**CONTRODEDUZIONI ALLE OSSERVAZIONI PERVENUTE AL  
REGOLAMENTO URBANISTICO DEL COMUNE DI  
CASTIGLIONE D'ORCIA**

**DALLA N°1 ALLA N°50**

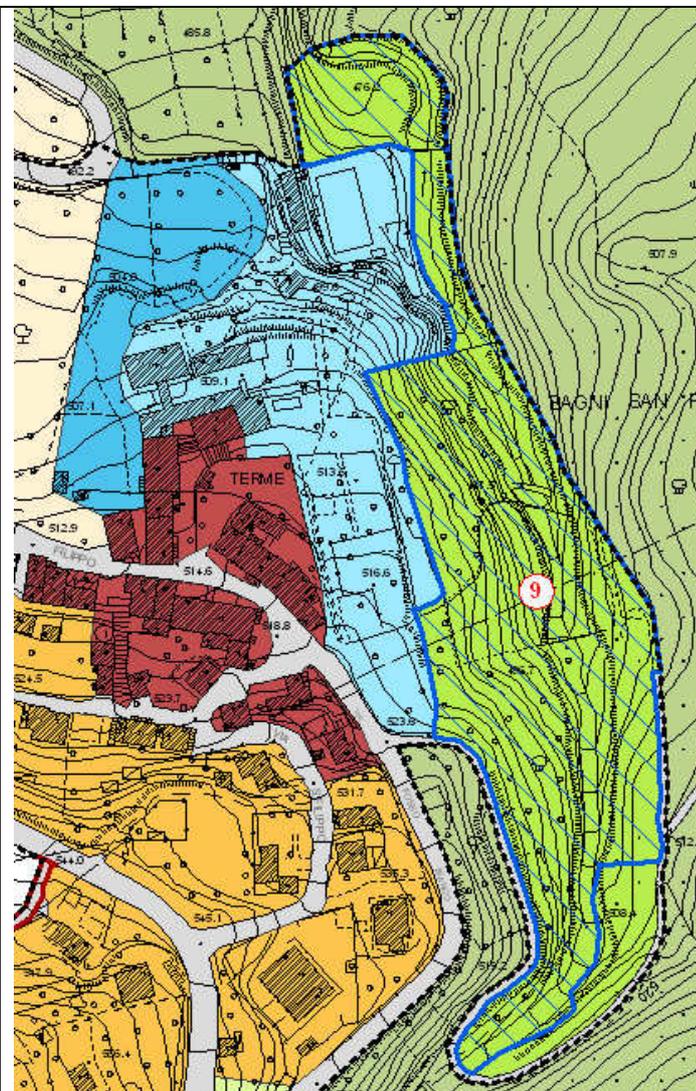
Richiesta di stralcio del vincolo preordinato all'esproprio, per la parte dove insistono le canalizzazioni relative alla distribuzione dell'acqua termale, come da proposta di perimetro allegata all'osservazione (all.3)

**L'osservazione è parzialmente accolta.**

Il perimetro dell'area da sottoporre a esproprio viene modificato come richiesto, ad eccezione di una porzione ritenuta utile al fine di garantire un potenziale accesso all'area localizzata a monte della 'Balena Bianca', come riportato nella planimetria a fianco allegata.

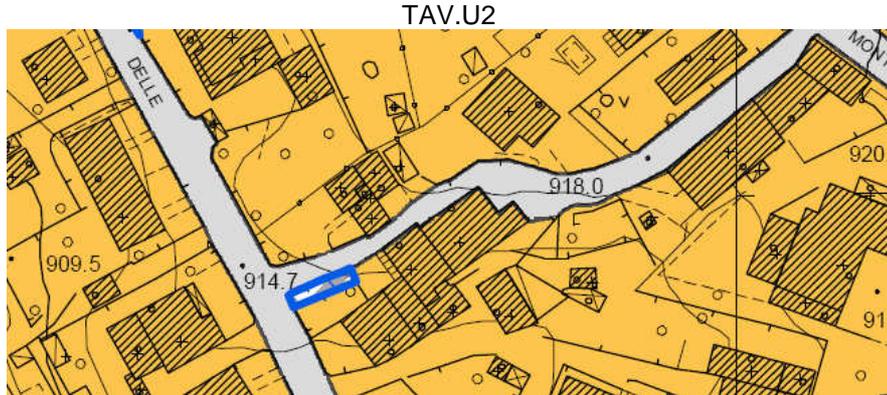
Riduzione dell'area identificata per l'adeguamento della viabilità esistente come da planimetria allegata alla proposta, con contestuale dichiarazione di disponibilità alla cessione di 3/4 mq. allo scopo indicato nel Regolamento

Il perimetro dell'area da sottoporre a esproprio viene ridotto alle sole aree utili al miglioramento della visibilità dell'incrocio, come riportato nella planimetria allegata. L'area deperimetrata è riclassificata come Zona B. Conseguentemente, viene stralciato il riferimento al previsto parcheggio riportato all'art. 63.2 e viene aggiornato quanto riportato sulla Tav. U2.

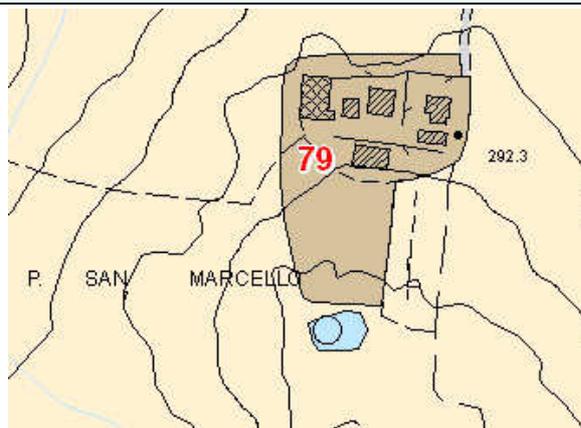
Richiesta di ampliamento dell'area di pertinenza dell'insediamento identificato con il n°79, in quanto un'area già attualmente utilizzata come resede risulta esterna al perimetro identificato dal RU adottato.

Si definisce l'ampliamento del perimetro dell'area di pertinenza come riportato nella planimetria allegata. Conseguentemente sarà aggiornata la Tavola R6.

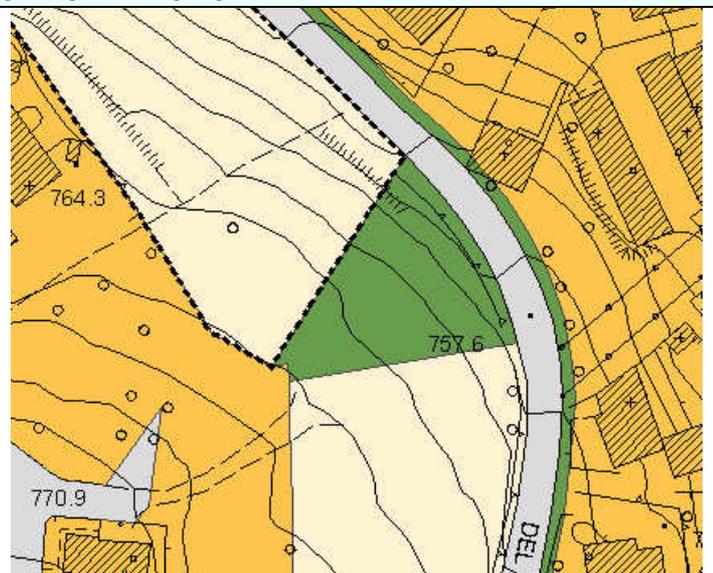
Richiesta modifica del percorso pedonale già individuato dal Regolamento Urbanistico adottato.

Si ritiene pertanto di estendere l'ambito ove prevedere il percorso pedonale in oggetto, così come riportato nella planimetria allegata, al fine di permettere in fase di progetto esecutivo una migliore individuazione del percorso ottimale, anche in riferimento al collegamento con la strada provinciale. Conseguentemente sarà aggiornata la Tavola U3.

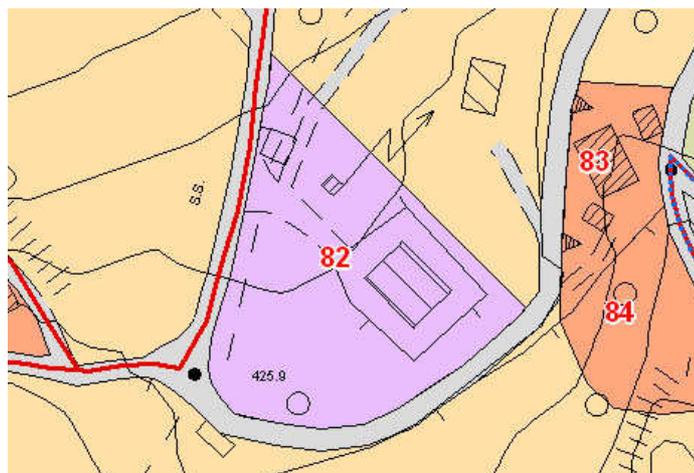
Richiesta di modificare la perimetrazione dell'insediamento n°82-Oleificio Sociale in Località La Font e sul retro del complesso edilizio rispetto ai punti panoramici sensibili, al fine di consentire una più agevole circolazione dei mezzi.

Il Perimetro dell'area di pertinenza in oggetto viene modificato operando un ampliamento di m 5 parallelamente al confine nord-est dell'area di pertinenza riportata nel RU adottato, come riportato nella planimetria allegata.

Conseguentemente viene aggiornata la Tavola R2.

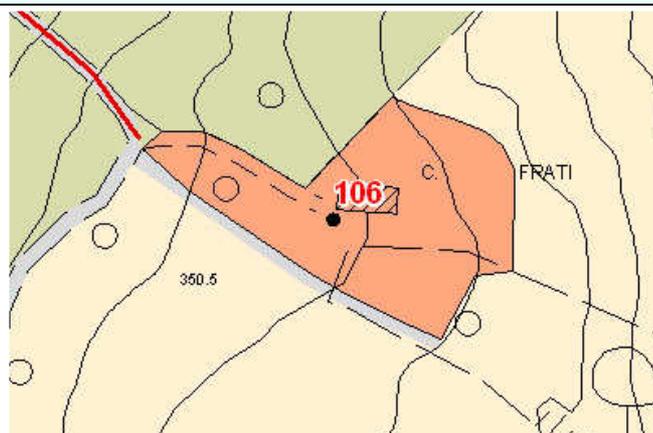
Richiesta di modificare la perimetrazione dell'insediamento n°106, Casafrati, al fine di una maggiore coerenza con l'effettivo stato di fatto dell'area di pertinenza.

Si definisce l'ampliamento del perimetro dell'area di pertinenza come riportato nella planimetria allegata. Conseguentemente sarà aggiornata la Tavola R2.

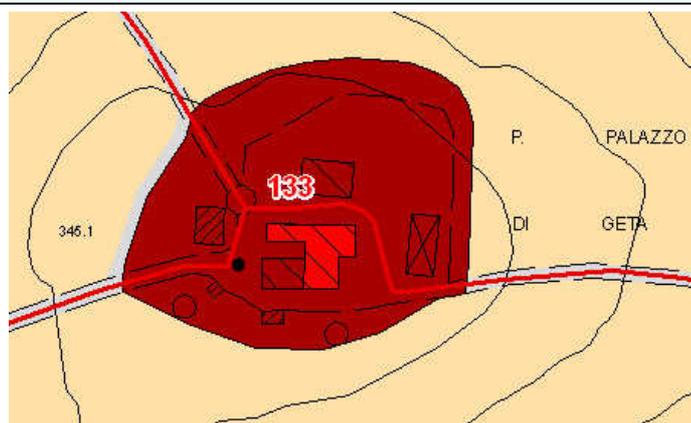
Richiesta di modificare la perimetrazione dell'insediamento n°133 - Palazzo di Geta, al fine di prendere atto di una relativamente recente trasformazione legata a nuova viabilità realizzata, come riscontrabili da foto aeree anno 2010.

Si definisce l'ampliamento del perimetro dell'area di pertinenza come riportato nella planimetria allegata. Conseguentemente sarà aggiornata la Tavola R3.

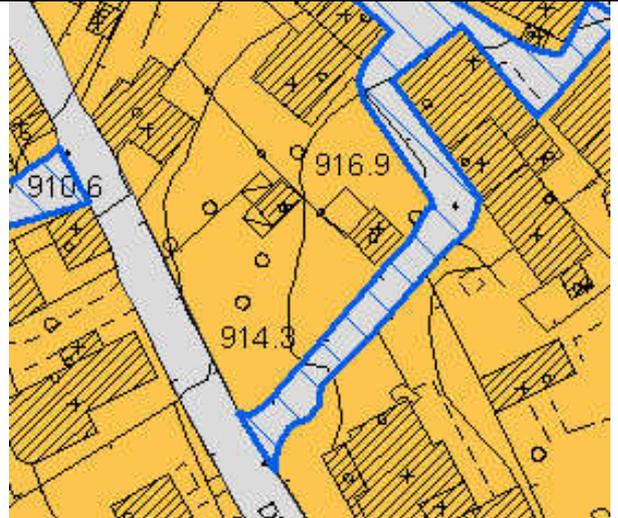
che potrebbe pertanto esser meglio rapportata all'intero lotto libero, ad esempio con contestuale realizzazione di un fabbricato, come auspicato dall'osservante, o attraverso l'intera occupazione del lotto attraverso una più ampia area di parcheggio e sistemazioni a verde.

La previsione del parcheggio e la conseguente apposizione del vincolo preordinato all'esproprio sono stralciate, come riportato nella planimetria allegata. L'ambito in oggetto è riclassificato all'interno delle Zone B.

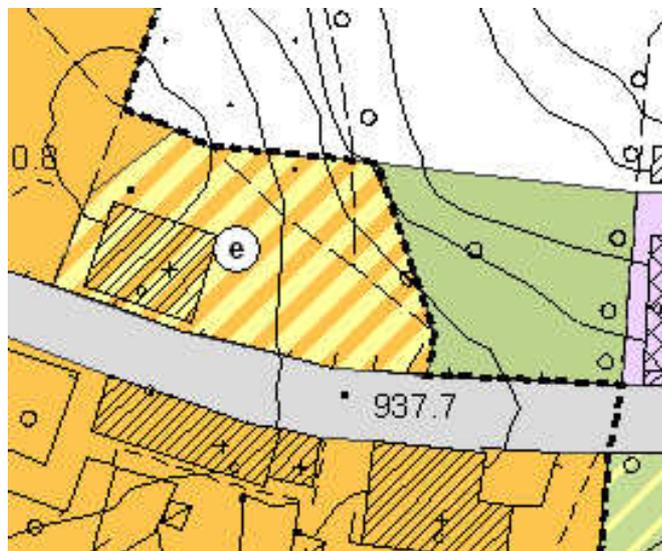
VERIFICA DI COERENZA CON IL PIANO STRUTTURALE E CON LA VINCOLISTICA DEL RU	COERENZA CON LA CARTA DELLA FATTIBILITA' DEL REGOLAMENTO URBANISTICO	VALUTAZIONI DELL'UFFICIO TECNICO COMUNALE
In riferimento all'altezza massima non si rilevano incoerenze. In riferimento all'impianto planimetrico si rileva che il comparto in oggetto è già stato oggetto di valutazione in sede di RU poiché derivante da un approfondimento dello stato dei luoghi rispetto al perimetro dell'UTOE previsto dal PS nel rispetto dell'art.20.08 delle NTA del PS. La richiesta comunque non modifica sostanzialmente il progetto adottato, in quanto va ad intercettare elementi (quali l'attuale cancello di accesso al lotto) esistenti che già disegnano la pertinenza del fabbricato da ampliare.	La variazione planimetrica, di modesta entità, non genera modifiche sostanziali alla fattibilità dell'intervento, che mantiene la classificazione di fattibilità G2. E' da evitare necessariamente l'interessamento della contigua ZMPSL (pericolosità sismica S3). Pertanto l'ampliamento dell'ambito sul lato a valle del lotto dovrà limitarsi a circa 5 metri.	Si ritiene che il rialzamento del fabbricato attuale, qualora a distanze inferiori a quelle previste dal RU all'art.6.3, anche di singole parti, debba essere soggetto alla preventiva approvazione di un Piano Attuativo, che consenta la deroga nel rispetto dell'art.9 del D.M.1444/68.

**L'osservazione è parzialmente accolta.**

Si accoglie la richiesta di ampliamento in misura inferiore a quanto richiesto, così come riportato nella planimetria allegata, al fine di evitare in ogni caso l'interferenza con ambiti contigui classificati a pericolosità sismica S3 dal RU.

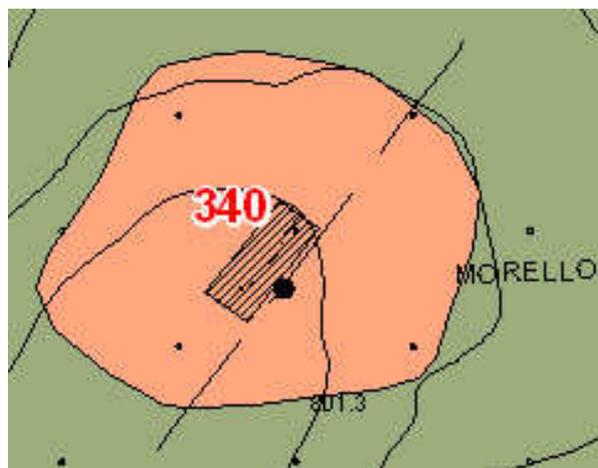
Richiesta di modificare la perimetrazione dell'insediamento n°340-Morello, al fine di prendere atto di una recente sistemazione dell'area di pertinenza, al fine di comprendervi l'intera proprietà, come da proposta grafica allegata.

Si prende atto dell'aggiornamento dello stato di fatto, pertanto l'insediamento n°304 è riclassificato tra gli *Insedimenti Consolidati congruenti* di cui all'art. 39.2 delle NTA e il perimetro dell'area di pertinenza viene adeguato come riportato nella planimetria allegata.

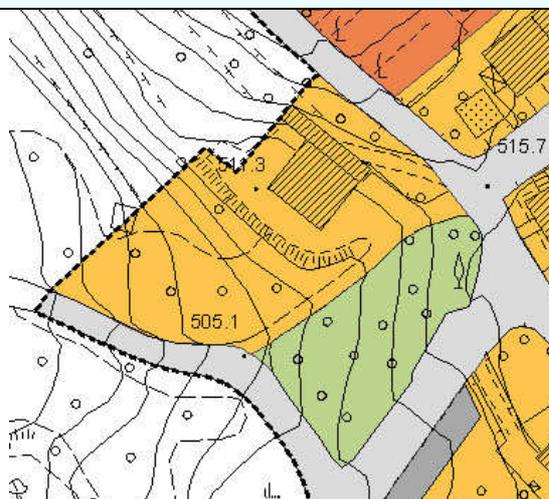
Proposta di modificare il perimetro del centro abitato come da proposta allegata per prendere atto della realizzazione dell'ampliamento di un edificio e conseguente sistemazione dell'area di pertinenza.

Si definisce l'ampliamento del perimetro dell'area in oggetto come riportato nella planimetria allegata. Conseguentemente sarà aggiornata la Tavola U1.

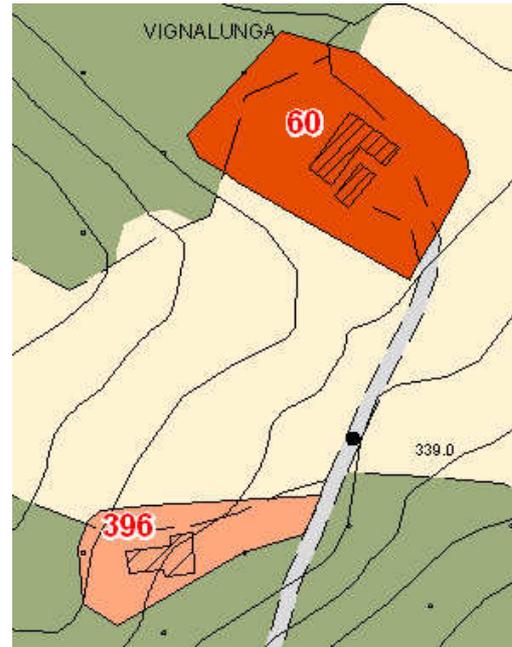
Richiesta di modificare la perimetrazione dell'insediamento n°60, Vignalunga, al fine di renderlo aderente allo stato dei luoghi.

**L'osservazione è accolta.**

Si definisce l'ampliamento del perimetro dell'area di pertinenza dell'insediamento n.60 come riportato nella planimetria allegata.

Coerentemente sono aggiornati la Tavola R2 e l'elenco degli insediamenti in territorio rurale riportato all'art.32.1 delle NTA del RU.

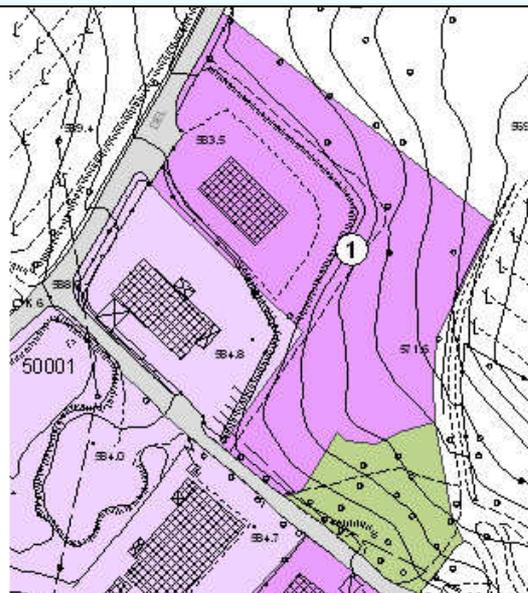
Richiesta di modifica della perimetrazione della zona Dn(1) al fine di ricomprensivi ulteriori terreni già identificati come trasformabili dal Piano Strutturale nonché il lotto di proprietà già oggetto di edificazione, identificato alla particella n°126 del foglio n°79, attualmente in Zona Dp-Zone produttive e artigianali esistenti.

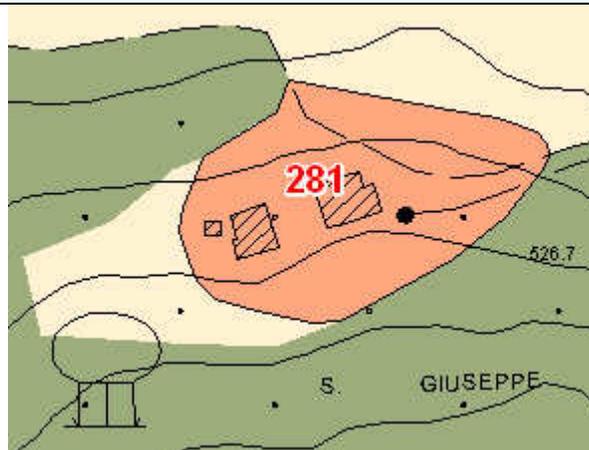
Richiesta di modificare la perimetrazione dell'insediamento n°281 – San Giuseppe, al fine di prendere atto della effettiva area pertinenziale dei fabbricati esistenti.

Si definisce l'ampliamento del perimetro dell'area di pertinenza come riportato nella planimetria allegata. Conseguentemente sarà aggiornata la Tavola R6.
